レバー回転安全弁付爪つきジャッキ G-160 および G-160L 分解図

対象製品: G-160, G-160L, GW-160, GU-160, ED-160

G/ED シリーズ リリーススクリュー ASSY 「RSset」の仕様について

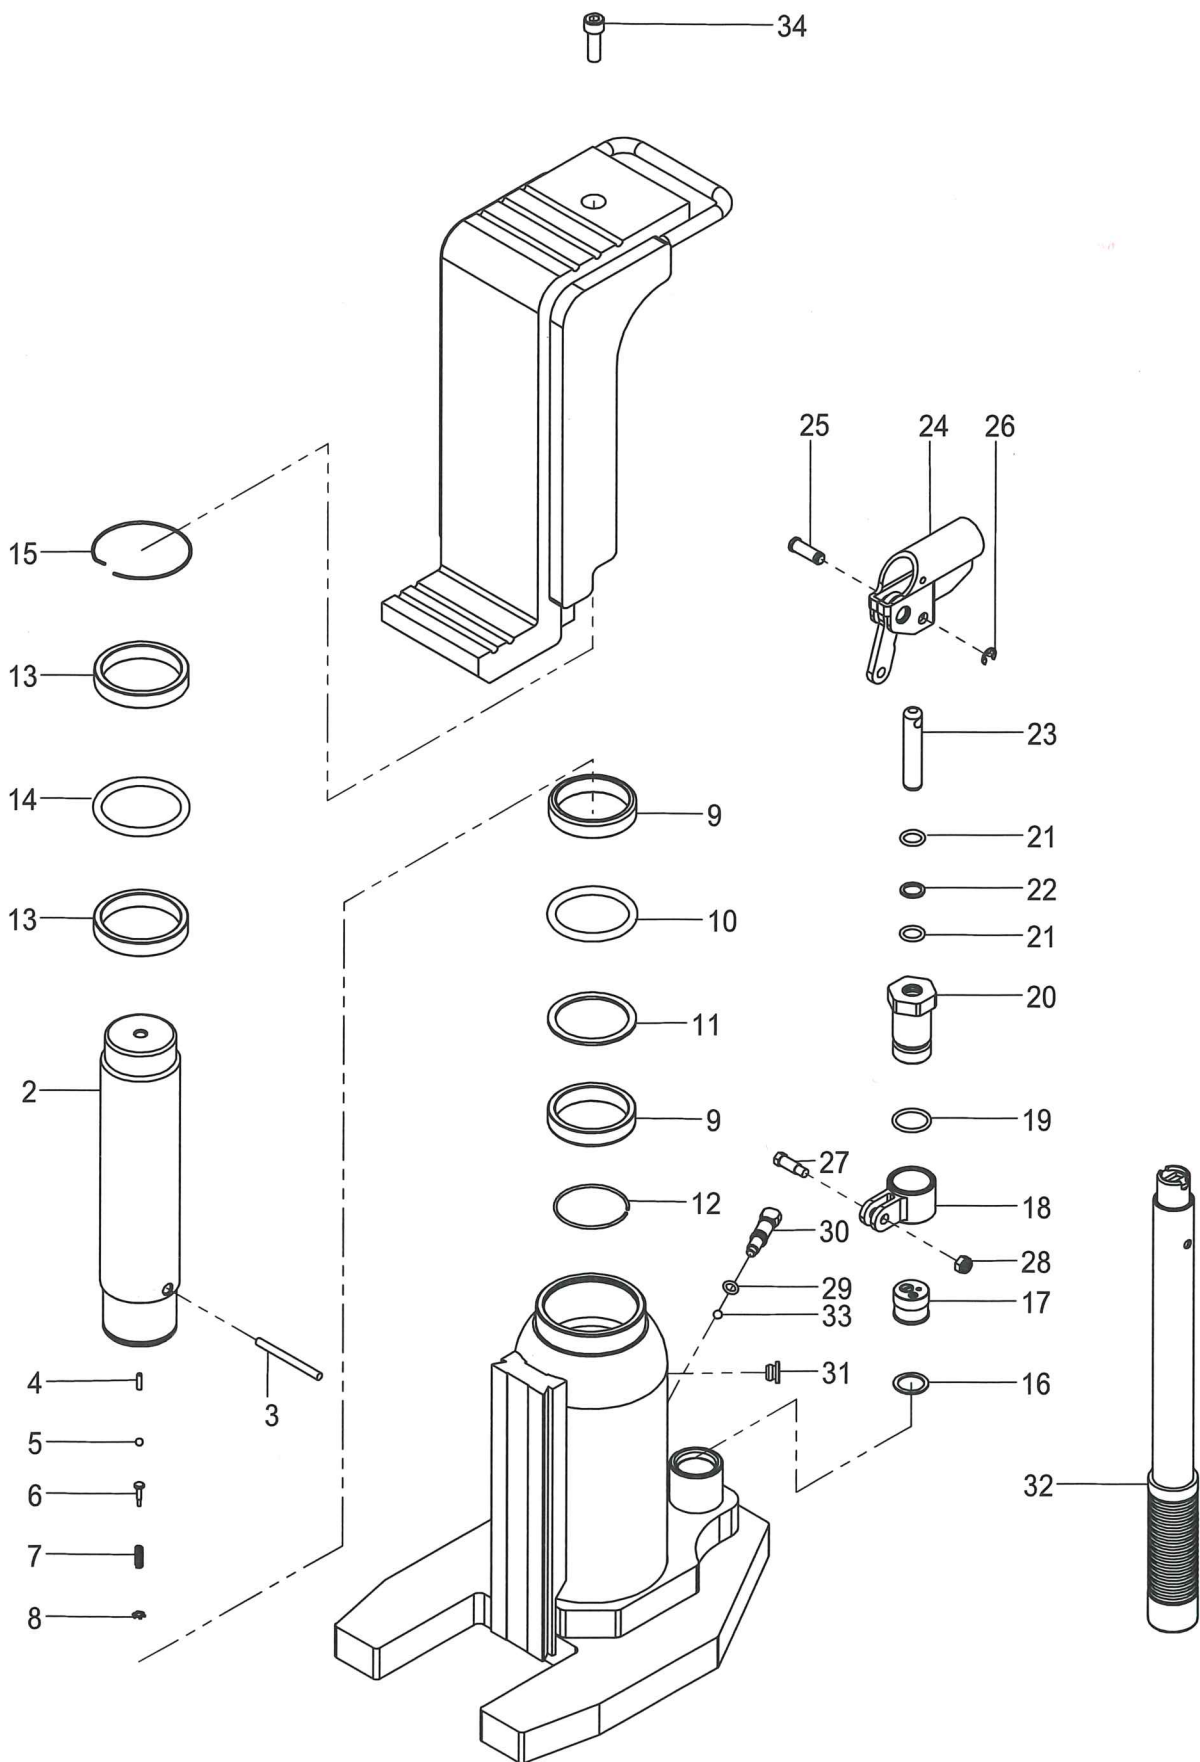
26		Eリング	I0051	1		Gシリーズ共通	
27		ボルト	E0760	1	M6×21	Gシリーズ共通	
28		ナット	H0198	1	M6	Gシリーズ共通	
29	☆◎	Oリング	GA236	1	内径(現行タイプφ7、【廃番】旧タイプφ5)	Gシリーズ共通	
30	◎	リリーズスクリュー	E1344	1	Oリング溝径(現行タイプφ7、【廃番】旧タイプφ5)	Gシリーズ共通 単品出荷不可(assy)	
31	☆	オイルフィリング	G0217	1		全機種共通	
32		レバー	B0807	1	φ21.5×660mm	G100～200・M100～200用 共通	
33		スチールボール	K0002	1	φ5.55(現行品では不要)	全機種共通	
34		六角穴付ボルト	M825	1	M8×25	G-160(T)・200(T)共通	
35		六角穴付き皿ボルト	M820F	1	M8×20	ED160(T)～200(T)共通

Oリングキット G160用	MGV160-Oset		(NO.40)変更	内容は上記☆印	
		ラムASSY G160用	MGV160-RMset		(NO.41)変更	内容は上記★印	
		リリーズスクリュー-ASSY	RSset		(NO.42)変更	内容は上記◎印	
		安全弁ASSY G-160用	MGV160-Aset		(NO.43)変更	内容は上記※印
